# 中山市工程勘察设计行业协会

## 关于发布《中山市建设工程设计、审查常见 疑难问题解析汇编》(2021版)的通知

中山市建设工程  
施工图设计、审查常见疑难问题  
解析汇编(**2021** 版)

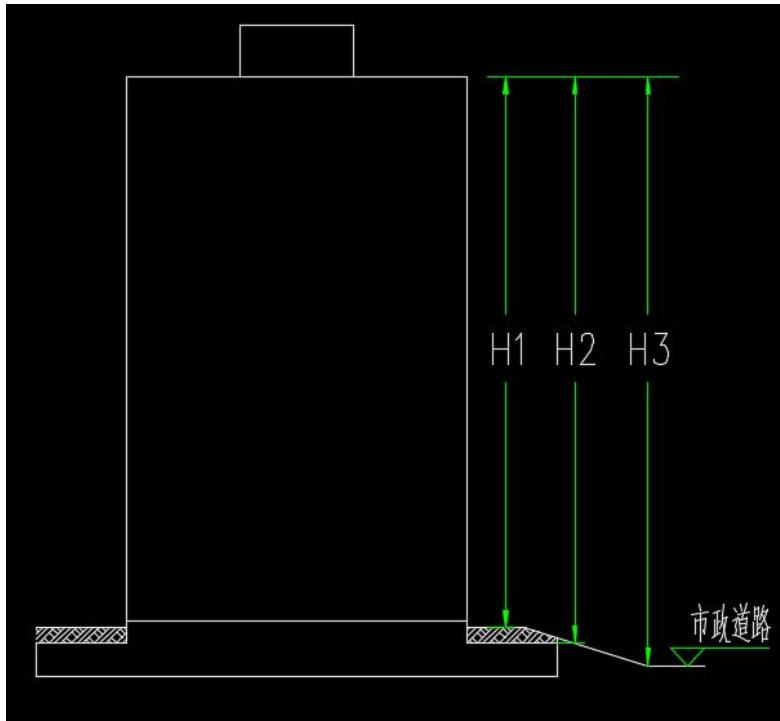
4. 广东省标准《高层建筑混凝土结构技术规程》DBJ 15-92-2013 第 2.1.2 条，计算房屋高度时，当室外地面的完成面与地下室顶板和周边市政道路均有较大高差时，房屋高度应如何取值较为合适？如下图：应该取 H1、H2 还是 H3？

**【解析】：**与有约束能力的地面起点、地下室刚度等有关，应根据周边实际情况确定房屋高度。确定抗震等级时房屋高度在抗震等级分界线附近时由设计人员根据实际情况确定。结构高度不应取 H1。

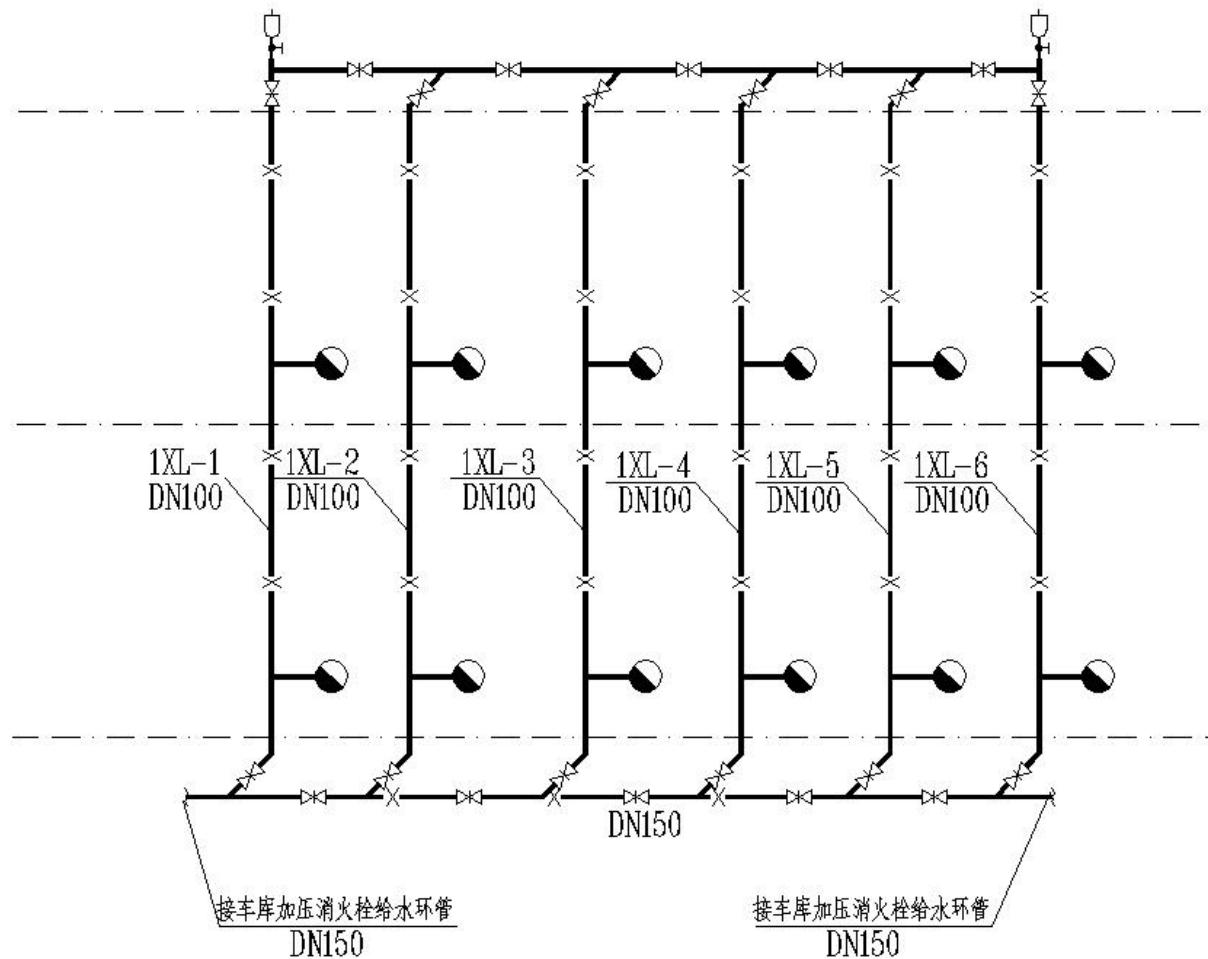
19. 消防水泵设置吸水母管从水池取水后，消防水池内是否还必须设置水池连通管？

**【解析】:** 按国家规范、国标图集及有关规定执行。

吸水母管可以代替连通管，但当最低有效水位低于穿水池壁的吸水管中心线时，应加设连通管。参见国标图集 15S909/P22

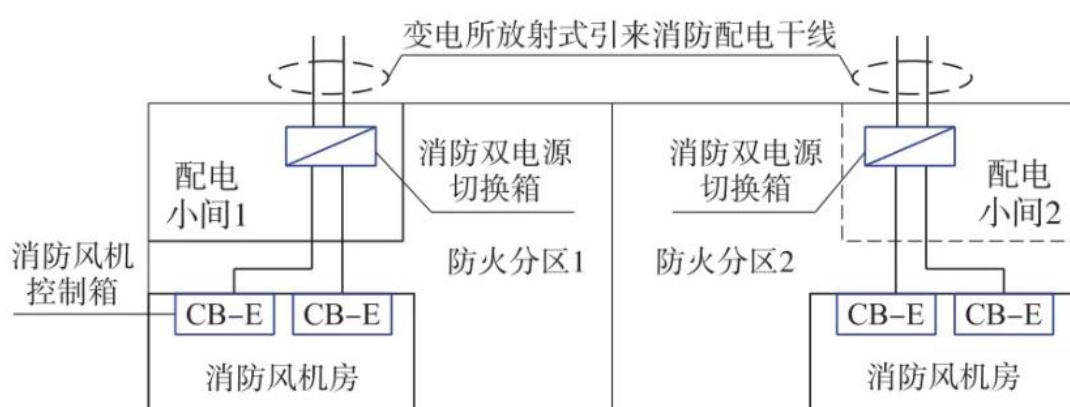
4.《民用建筑电气设计标准》GB51348-2019 的 13.7.4 条第 5 款规定：“消防用电负荷等级为三级负荷时，消防设备电源可由一台变压器的一路低压回路供电或一路低压进线的一个专用分支回路供电”；《建筑设计防火规范》 GB50016-2014 (2018 年版) 的 10.1.8 条规定：“消防控制室、消防水泵房、防烟和排烟风机房的消防用电设备及消防电梯

等的供电，应在其配电线路上的最末一级配电箱处设置自动切换装置”。上述两个条文对于三级消防负荷的要求不一致，如何执行？

**【解析】：**(1) 各规范具体条文可能因前后编制的原因导致条文矛盾，结合《民用建筑电气设计标准》13.7.4 条第5款条文说明和规范编制组的解释，对于防烟和排烟风机房配电箱的设置要求，可按《民用建筑电气设计标准》GB51348-2019 的 13.7.4 第 6 款来执行。(2) 当防排烟现场箱仅供控制风机使用时，现场箱实际为控制箱，即与建规 10.1.8 所提“最末一级配电箱”有所区别。(3) 设计时应由配电小间双电源切换箱以放射式回路供电至风机房内单台风机的控制箱。（参民标规范编制组解释图）
